原管発官 R2 第 186 号
令和 2 年 10 月 26 日

柏崎刈羽原子力発電所原子炉施設保安規定変更認可申請書の補正について

変更認可申請書のうち
「別添」の補正

柏崎刈羽原子力発電所 原子炉施設保安規定変更比較表

図4

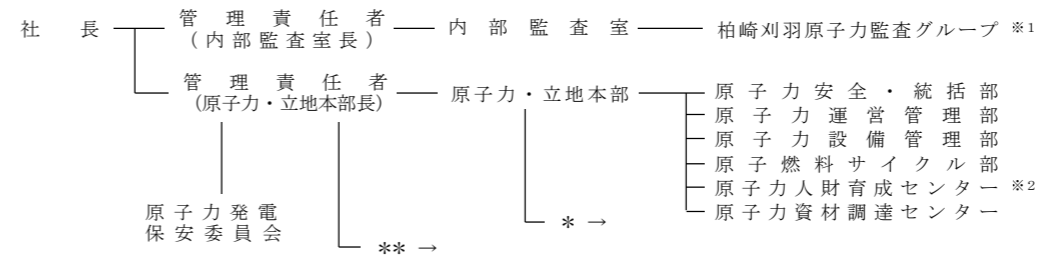
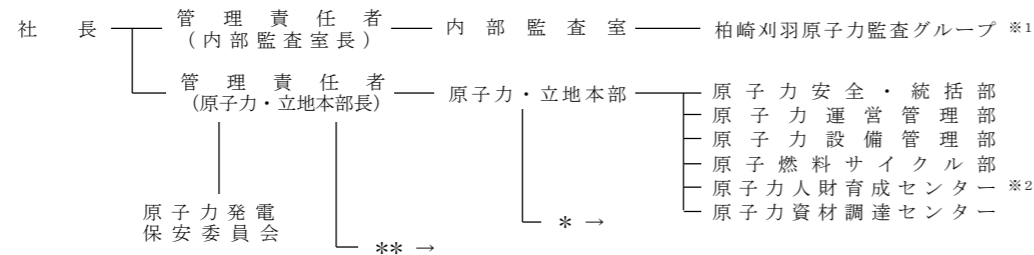
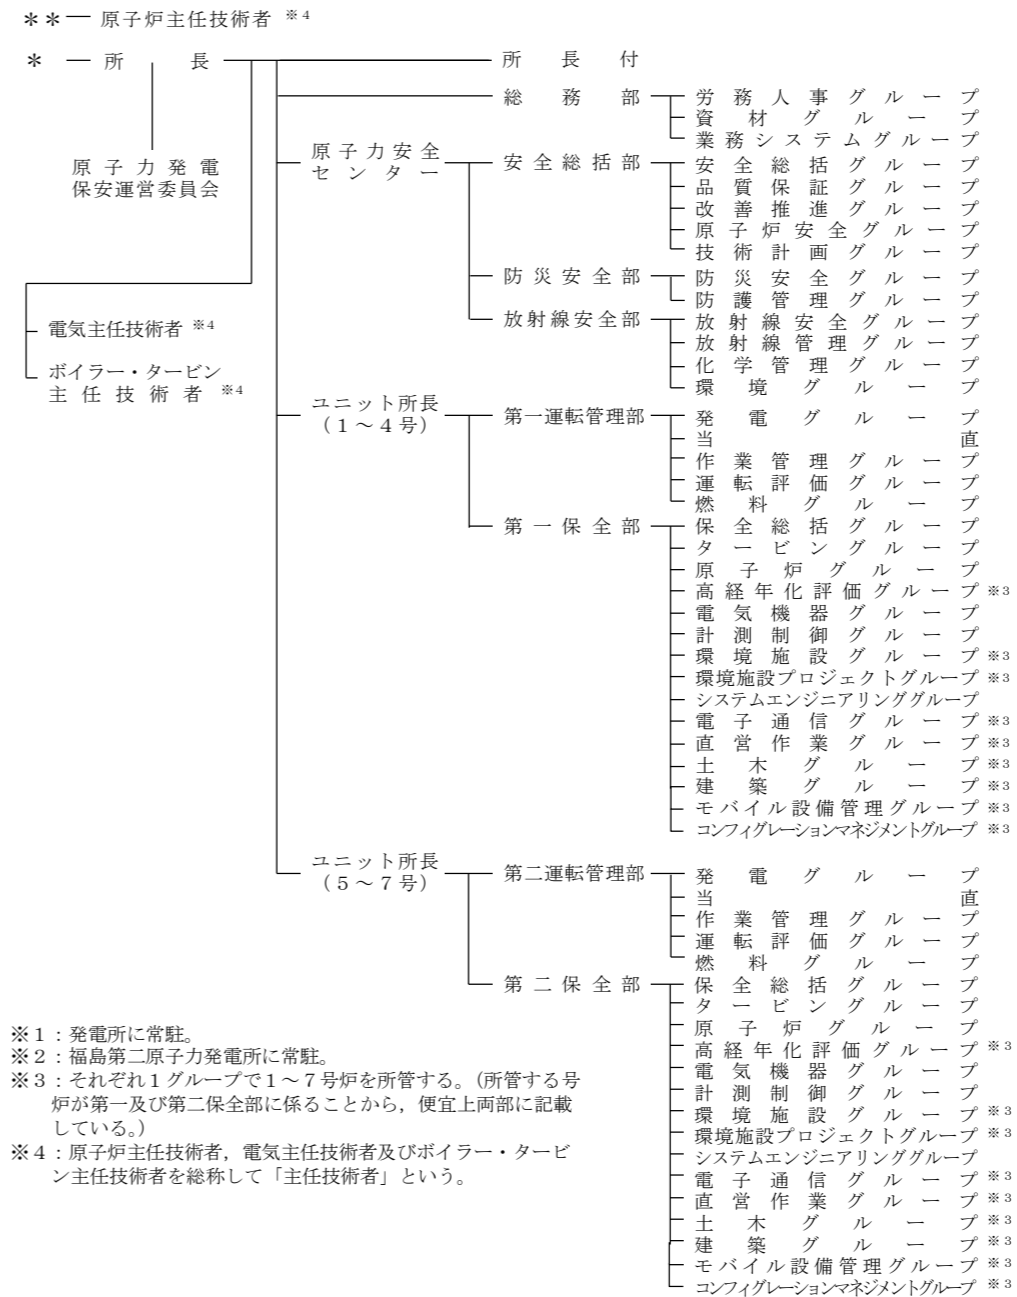
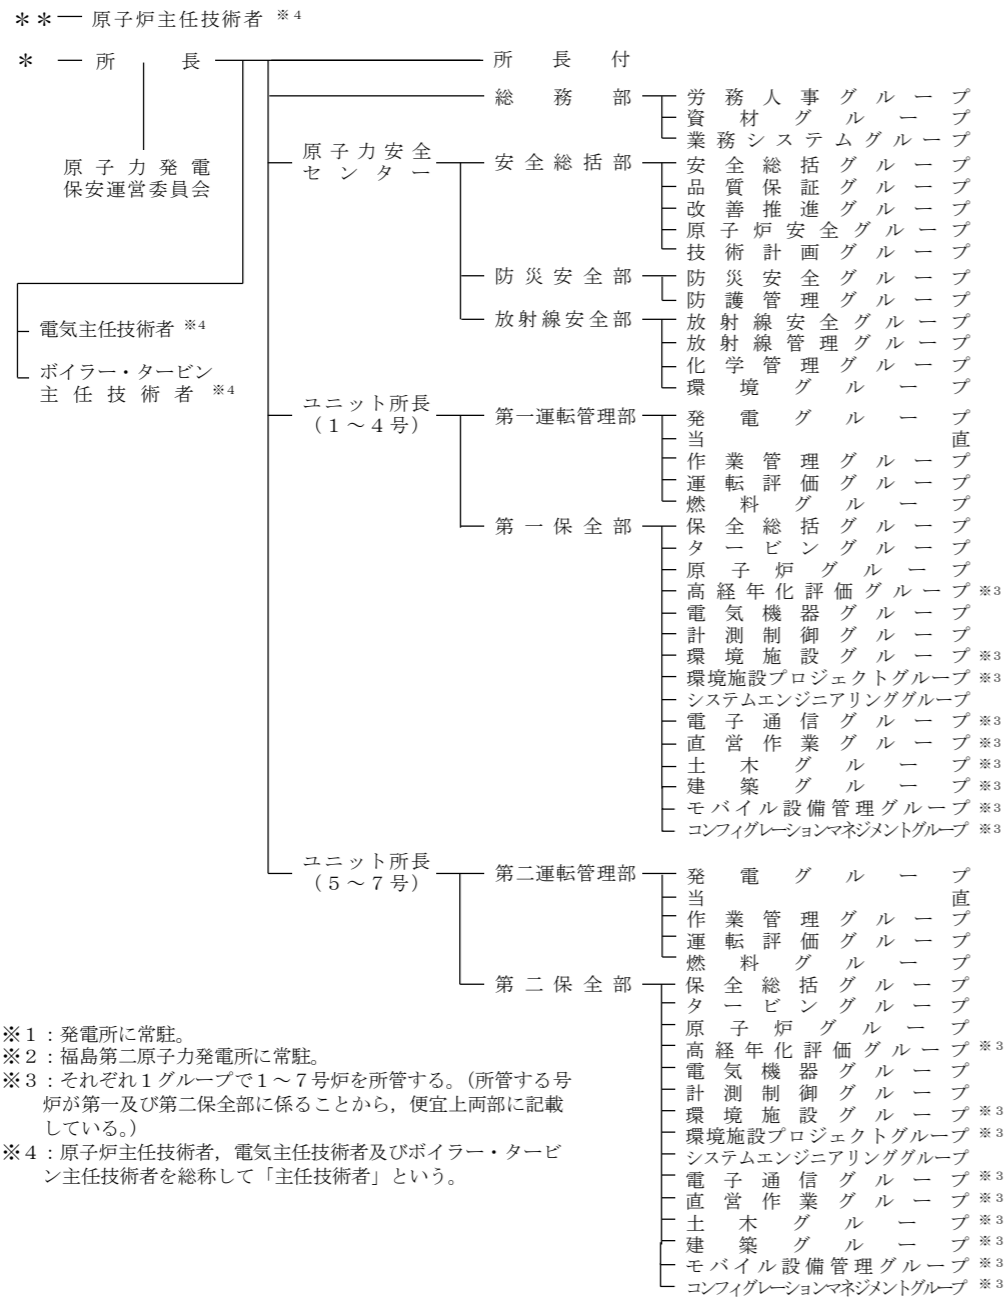
※1：発電所に常駐。
 ※2：福島第二原子力発電所に常駐。
 ※3：それぞれ1グループで1～7号炉を所管する。(所管する号炉が第一及び第二保全部に係ることから、便宜上両部に記載している。)
 ※4：原子炉主任技術者、電気主任技術者及びボイラー・タービン主任技術者を総称して「主任技術者」という。

図24-1

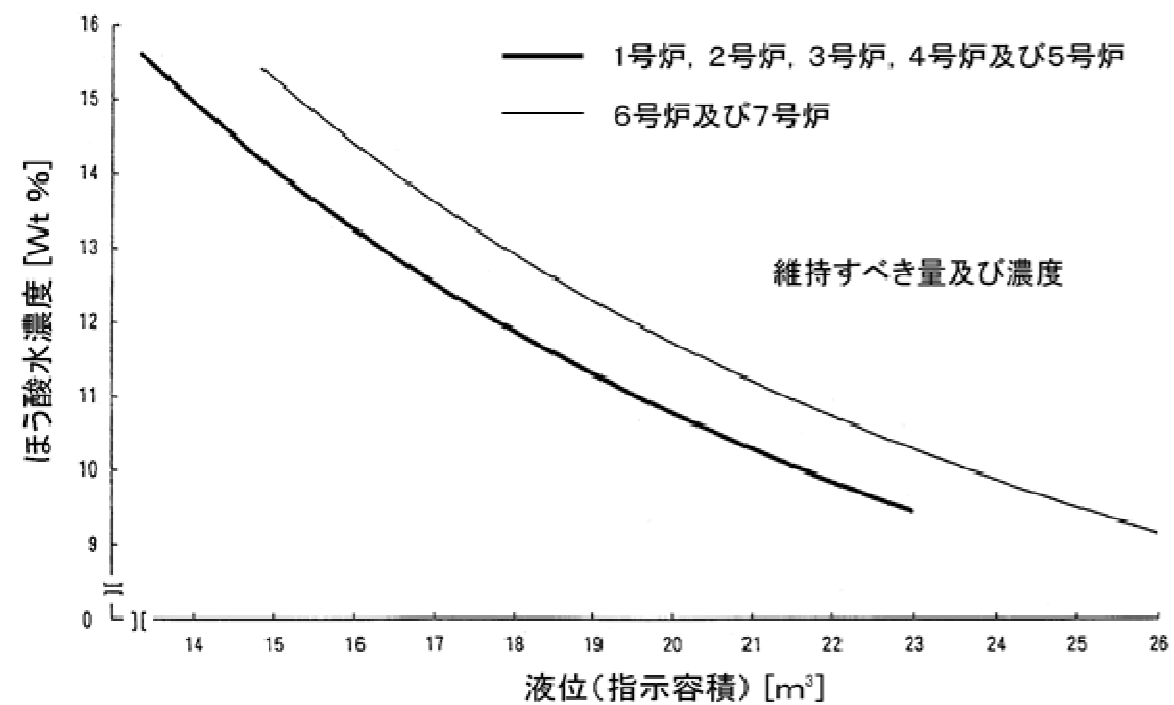
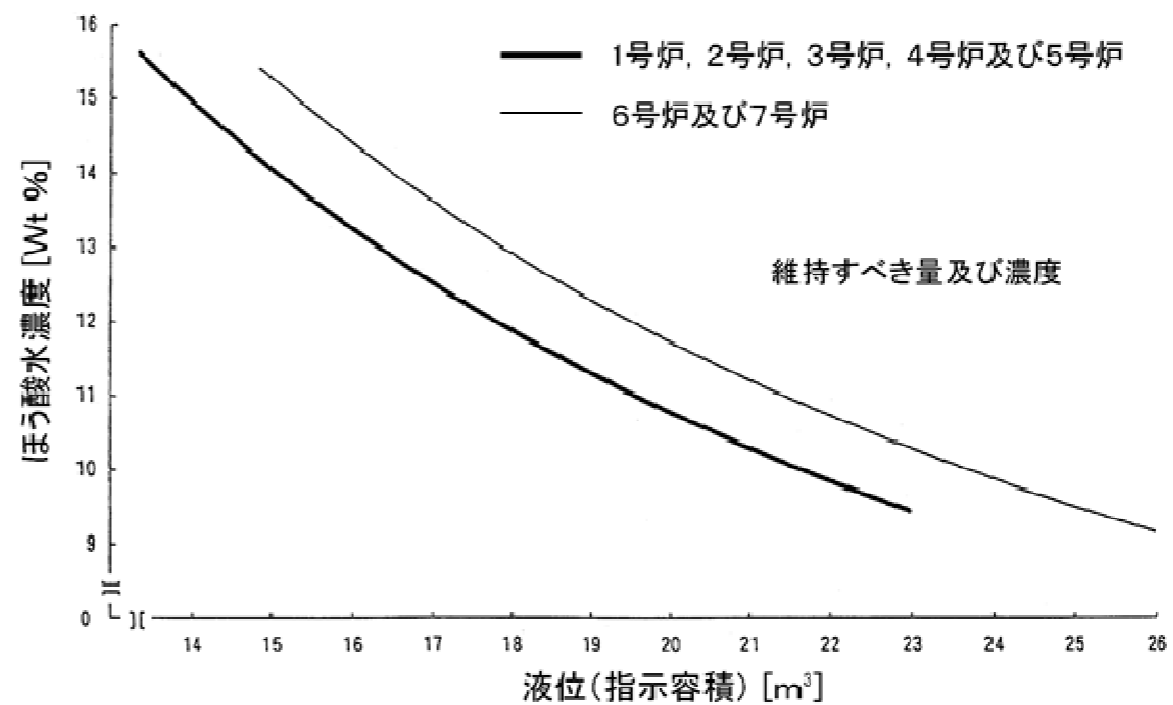
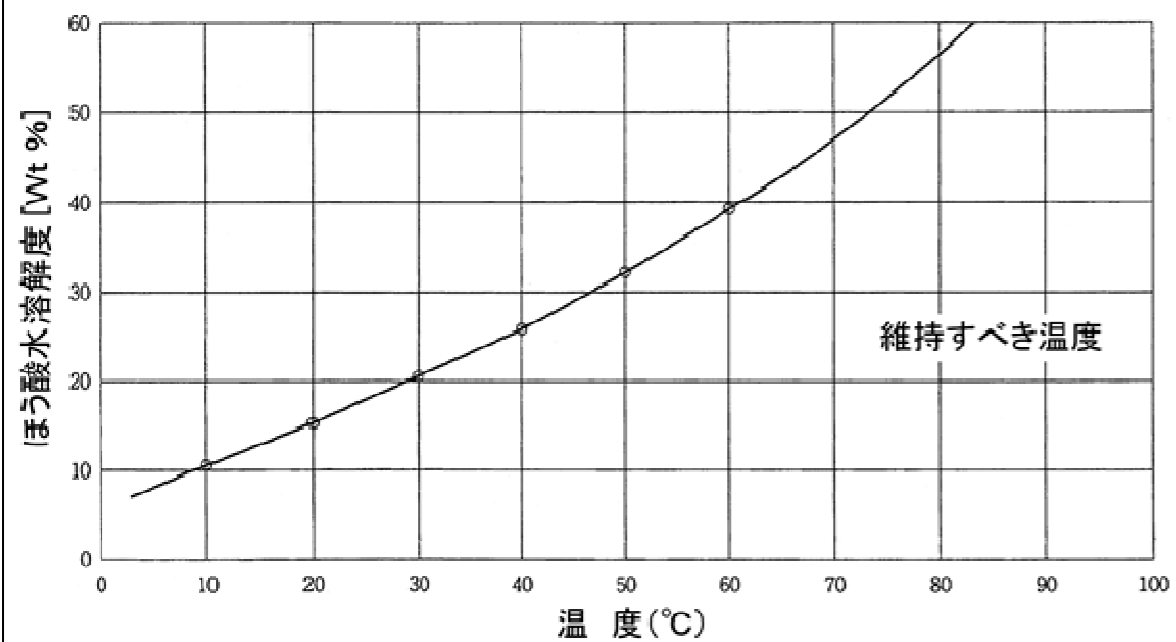
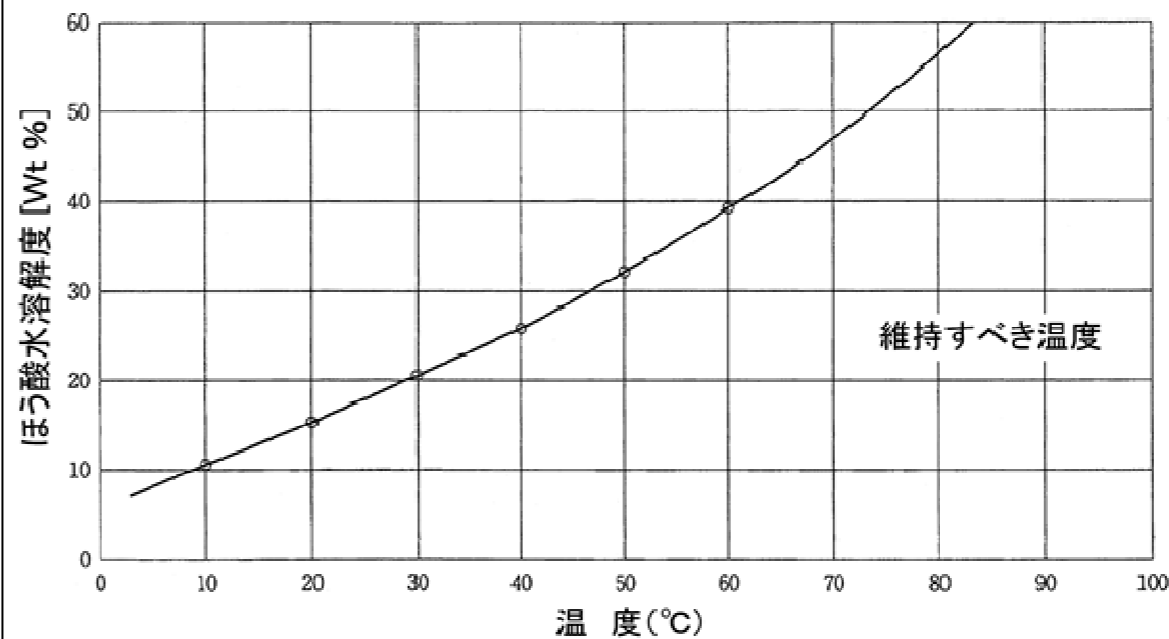
条件	要求される措置	完了時間																								
A. ほう酸水貯蔵タンクの液位及び温度が図24-1、2の範囲内でない場合	A1. ほう酸水貯蔵タンクの液位及び温度を図24-1、2の範囲内に復旧する。	3日間																								
B. ほう酸水注入系が動作不能な場合	B1. ほう酸水注入系を復旧する。	8時間

図26

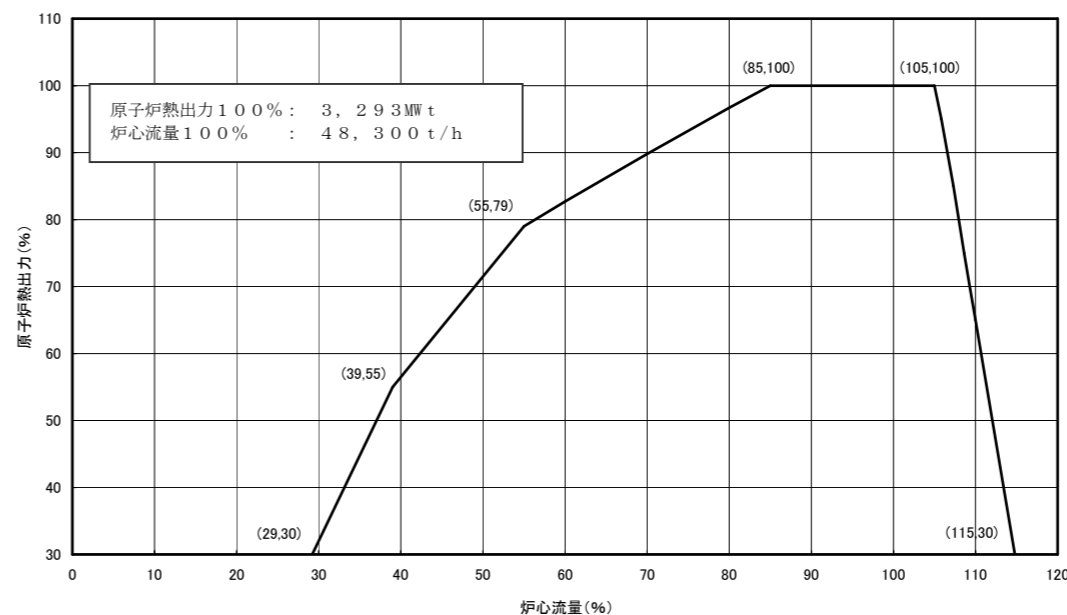
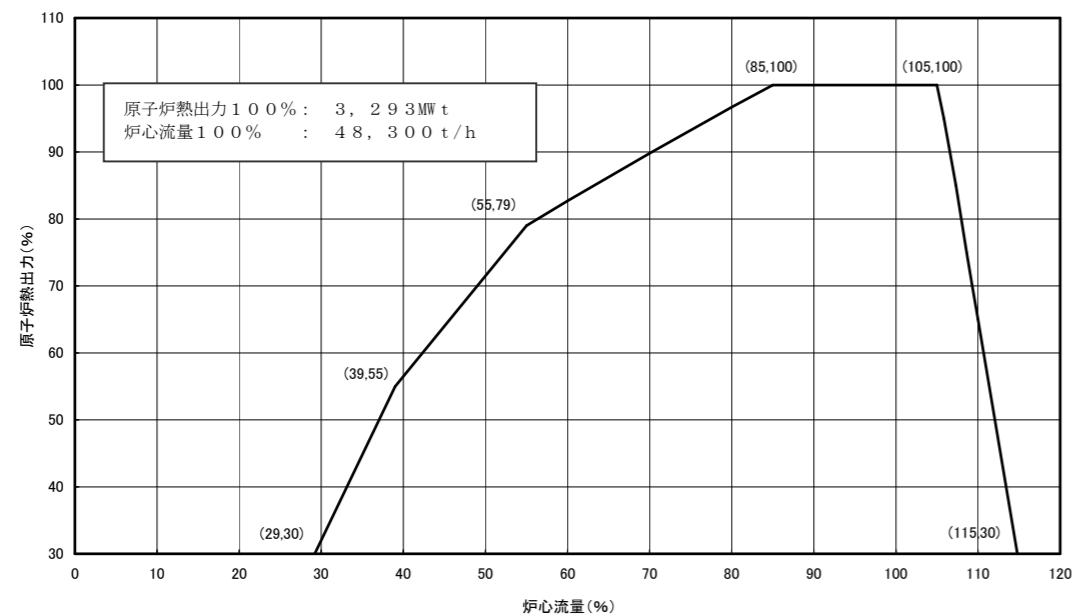
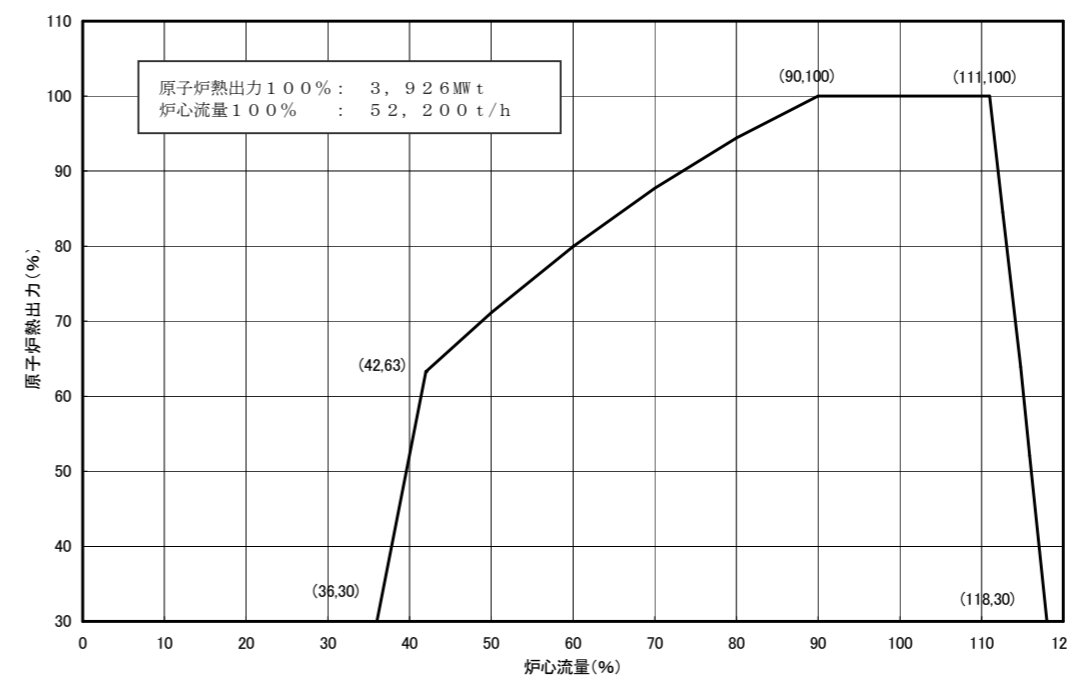
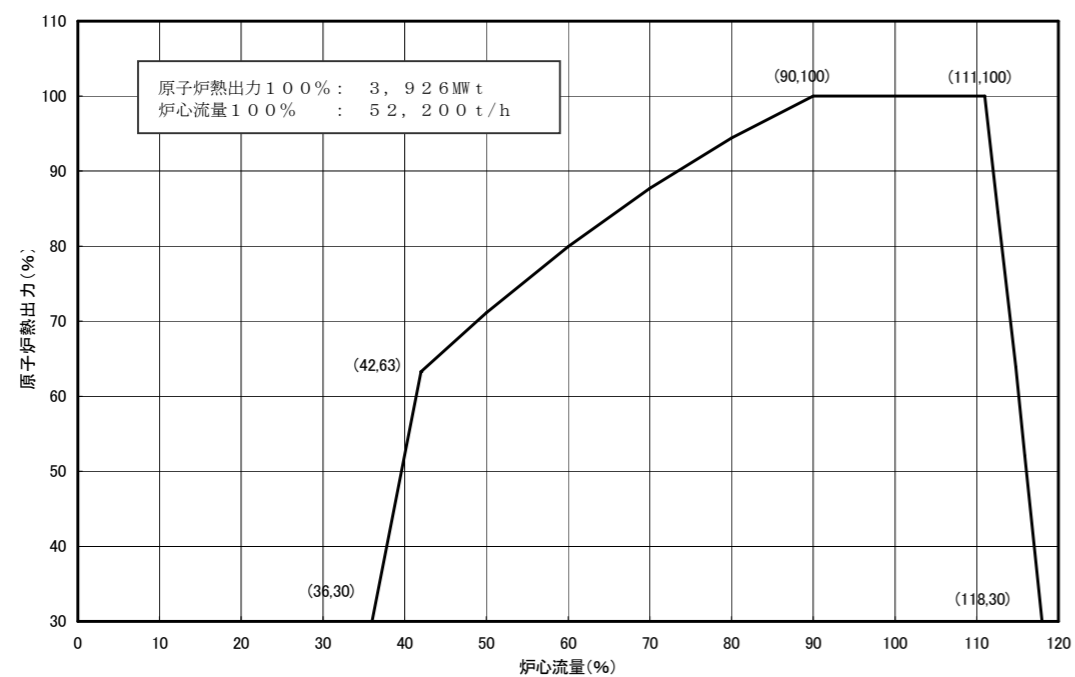
変更前	変更後	備考																				
<p>(原子炉熱出力及び炉心流量)</p> <p>第26条 原子炉熱出力が30%以上において、原子炉熱出力及び炉心流量は、表26-1で定める事項を運転上の制限とする。</p> <p>2. 原子炉熱出力及び炉心流量が前項で定める運転上の制限を満足していることを確認するため、次の各号を実施する。</p> <p>(1) 当直長は、原子炉熱出力30%以上において、原子炉熱出力及び炉心流量が図26に定める運転範囲にあることを24時間に1回確認する。</p> <p>(2) 燃料GMは、定格熱出力一定運転にあたり、原子炉熱出力について運転管理目標を定め、当直長に通知する。当直長は、定格熱出力一定運転において、原子炉熱出力の瞬時値^{※1}及び1時間平均値^{※2}が原子炉熱出力100%以下であることを1時間に1回確認する。</p> <p>3. 当直長は、原子炉熱出力及び炉心流量が第1項で定める運転上の制限を満足していないと判断した場合、表26-2の措置を講じる。</p> <p>表26-1</p> <table border="1" data-bbox="100 789 1133 873"> <thead> <tr> <th>項目</th> <th>運転上の制限</th> </tr> </thead> <tbody> <tr> <td>原子炉熱出力及び炉心流量</td> <td>図26に定める運転範囲にあること</td> </tr> </tbody> </table> <p>表26-2</p> <table border="1" data-bbox="100 953 1308 1119"> <thead> <tr> <th>条件</th> <th>要求される措置</th> <th>完了時間</th> </tr> </thead> <tbody> <tr> <td>A. 運転上の制限を満足していないと判断した場合</td> <td>A1. 運転範囲内に復旧する措置^{※3}を開始する。</td> <td>速やかに</td> </tr> </tbody> </table> <p>※1：瞬時値とは、計算機により算出される1分値をいう。ただし、計算機により確認ができない場合は、平均出力領域モニタで確認する値をいう。瞬時値は原子炉熱出力のゆらぎを考慮し、原子炉熱出力100%に対して1%未満の超過の場合は、運転上の制限を満足していないとはみなさない。</p> <p>※2：1時間平均値とは、計算機により算出される当該1時間の瞬時値の平均値をいう。ただし、計算機により確認ができない場合は、平均出力領域モニタで確認する値をいう。</p> <p>※3：原子炉熱出力を30%未満にすることを含む。</p>	項目	運転上の制限	原子炉熱出力及び炉心流量	図26に定める運転範囲にあること	条件	要求される措置	完了時間	A. 運転上の制限を満足していないと判断した場合	A1. 運転範囲内に復旧する措置 ^{※3} を開始する。	速やかに	<p>(原子炉熱出力及び炉心流量)</p> <p>第26条 原子炉熱出力が30%以上において、原子炉熱出力及び炉心流量は、表26-1で定める事項を運転上の制限とする。</p> <p>2. 原子炉熱出力及び炉心流量が前項で定める運転上の制限を満足していることを確認するため、次の各号を実施する。</p> <p>(1) 当直長は、原子炉熱出力30%以上において、原子炉熱出力及び炉心流量が図26に定める運転範囲にあることを24時間に1回確認する。</p> <p>(2) 燃料GMは、定格熱出力一定運転にあたり、原子炉熱出力について運転管理目標を定め、当直長に通知する。当直長は、定格熱出力一定運転において、原子炉熱出力の瞬時値^{※1}及び1時間平均値^{※2}が原子炉熱出力100%以下であることを1時間に1回確認する。</p> <p>3. 当直長は、原子炉熱出力及び炉心流量が第1項で定める運転上の制限を満足していないと判断した場合、表26-2の措置を講じる。</p> <p>表26-1</p> <table border="1" data-bbox="1353 789 2386 873"> <thead> <tr> <th>項目</th> <th>運転上の制限</th> </tr> </thead> <tbody> <tr> <td>原子炉熱出力及び炉心流量</td> <td>図26に定める運転範囲にあること</td> </tr> </tbody> </table> <p>表26-2</p> <table border="1" data-bbox="1353 953 2561 1119"> <thead> <tr> <th>条件</th> <th>要求される措置</th> <th>完了時間</th> </tr> </thead> <tbody> <tr> <td>A. 運転上の制限を満足していないと判断した場合</td> <td>A1. 運転範囲内に復旧する措置^{※3}を開始する。</td> <td>速やかに</td> </tr> </tbody> </table> <p>※1：瞬時値とは、計算機により算出される1分値をいう。ただし、計算機により確認ができない場合は、平均出力領域モニタで確認する値をいう。瞬時値は原子炉熱出力のゆらぎを考慮し、原子炉熱出力100%に対して1%未満の超過の場合は、運転上の制限を満足していないとはみなさない。</p> <p>※2：1時間平均値とは、計算機により算出される当該1時間の瞬時値の平均値をいう。ただし、計算機により確認ができない場合は、平均出力領域モニタで確認する値をいう。</p> <p>※3：原子炉熱出力を30%未満にすることを含む。</p>	項目	運転上の制限	原子炉熱出力及び炉心流量	図26に定める運転範囲にあること	条件	要求される措置	完了時間	A. 運転上の制限を満足していないと判断した場合	A1. 運転範囲内に復旧する措置 ^{※3} を開始する。	速やかに	<p>変更なし</p>
